改善箇所説明図

不具合内容及び原因

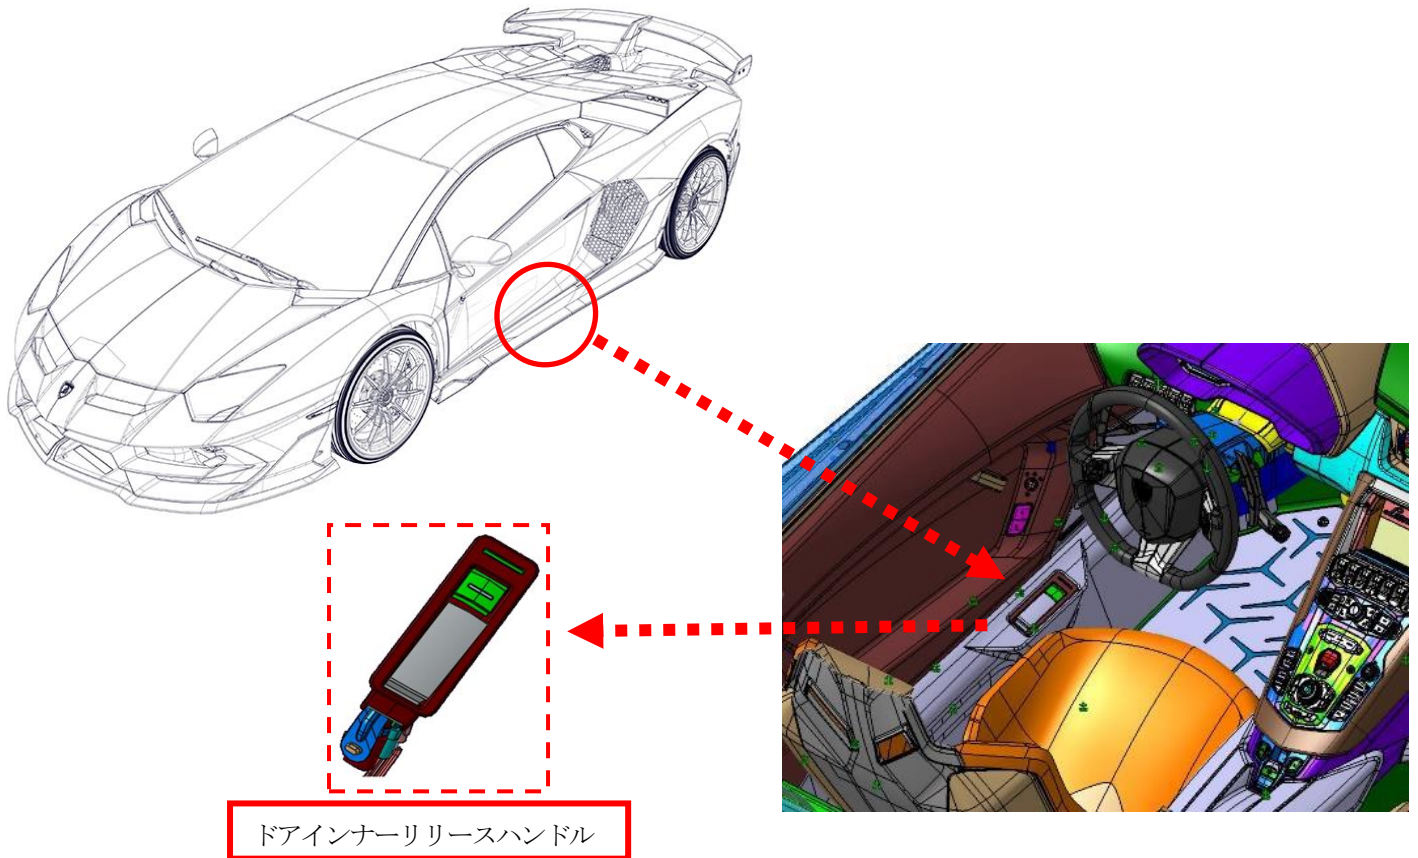
ドアインナーリリースハンドルにおいて、組付作業が不適切なため、ケーブルの接続ピンが正しく組み込まれていないものがある。そのため、当該ハンドルの操作力がドアラッチに伝わらず、ドアを内側から開けることができなくなるおそれがある。

全車両、左右ドアインナーリリースハンドルを良品に交換する。
